Сто пятьдесят восьмая сессия

**Соглашение 1958 года – Рассмотрение проектов поправок
к действующим правилам, представленных GRSG**

Предложение по поправкам серии 01 к Правилам № 125 (поле обзора водителя спереди)

Представлено Рабочей группой по общим предписаниям, касающимся безопасности*

Рис. 1

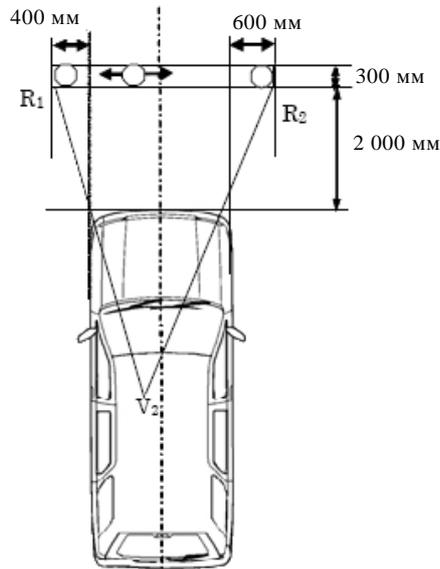
Включить новый пункт 5.1.4, в том числе новые рисунки 1 и 2, следующего содержания:

"5.1.4 В том случае, если высота V2 над уровнем грунта превышает 1 650 мм, должно быть выполнено следующее требование:

Предмет цилиндрической формы высотой 1 200 мм и диаметром 300 мм, находящийся в пространстве, которое ограничено вертикальной плоскостью на расстоянии 2 000 мм от передней части транспортного средства, вертикальной плоскостью на расстоянии 2 300 мм от передней части транспортного средства, вертикальной плоскостью на расстоянии 400 мм от транспортного средства со стороны водителя и вертикальной плоскостью на расстоянии 600 мм от противоположной стороны транспортного средства, должен быть по крайней мере частично виден непосредственно из точки V2 (см. рис. 1) независимо от места нахождения объекта в этом пространстве, за исключением того случая, когда он оказывается невидимым по причине "мертвой(ых) зоны (зон)", возникшей(их) из-за передних стоек кузова, стеклоочистителей или рулевого колеса.

Рис. 2

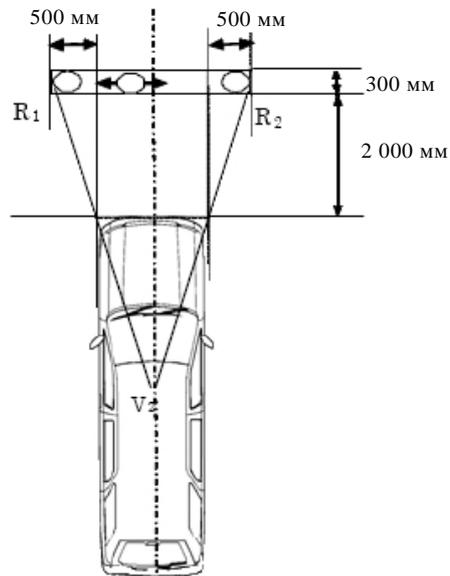
Если сиденье водителя расположено по центру транспортного средства, то предмет цилиндрической формы высотой 1 200 мм должен находиться внутри пространства, которое ограничено вертикальной плоскостью на расстоянии 2 000 мм от передней части транспортного средства и вертикальной плоскостью на расстоянии 2 300 мм от передней части транспортного средства, а также вертикальной плоскостью на расстоянии 500 мм от боковой стороны транспортного средства (см. рис. 2).

Схема знаков официального утверждения

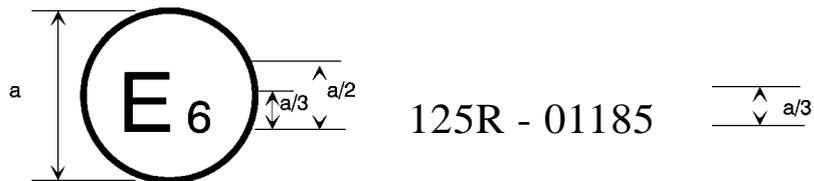
Приложение 2 изменить следующим образом:

Приведенный выше знак официального утверждения, проставленный на транспортном средстве, указывает, что данный тип транспортного средства был официально утвержден – в отношении поля обзора водителя спереди – в Бельгии (E6) на основании Правил № 125. Первые две цифры номера официального утверждения указывают, что официальное утверждение было предоставлено в соответствии с требованиями Правил № 125 с поправками серии 01".
